Dossier de plans modificatifs - Annexe CC1 – Note acoustique

A. Impact acoustique des adaptations requises par les Fonctionnaires Technique et Délégué

B. Eléments de réponse additionnels à l'avis défavorable de la Cellule Bruit du 28/05/24

Figure 1 Détail du plan d'implantation version dossier de compléments (9/2/2024)

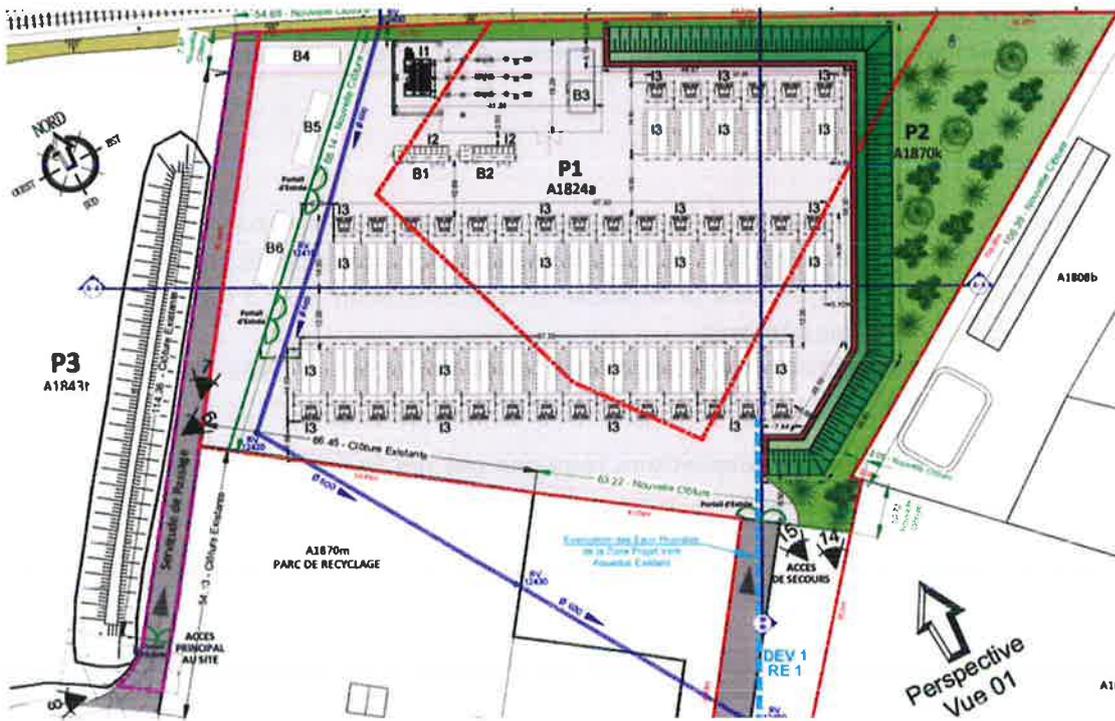
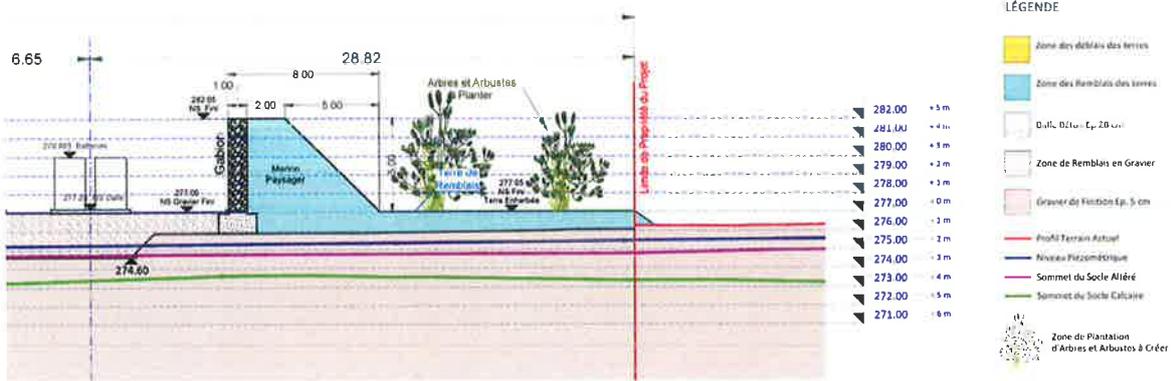
- Prolongeant le merlon jusqu'en limite de propriété sud, laquelle coïncide avec la façade nord est du hall existant ;
- Plaçant au sommet du merlon une rangée de panneaux acoustiques de 1,5 mètre de hauteur.

Les figures suivantes illustrent les modifications apportées au projet suite à cet avis, tant en vue en plan qu'en coupe. Elles incluent le relèvement du merlon avec un mur végétalisé de 1.5 m de haut et le placement de deux parois acoustiques en murs végétalisés, l'une au sud-ouest, le long des batteries, et l'autre en prolongation du merlon de manière à réaliser une barrière continue à l'exception de l'accès d'un riverain à la parcelle 1860A risquant sinon d'être enclavée. Une description plus détaillée de ces modifications est donnée dans l'annexe CC0.
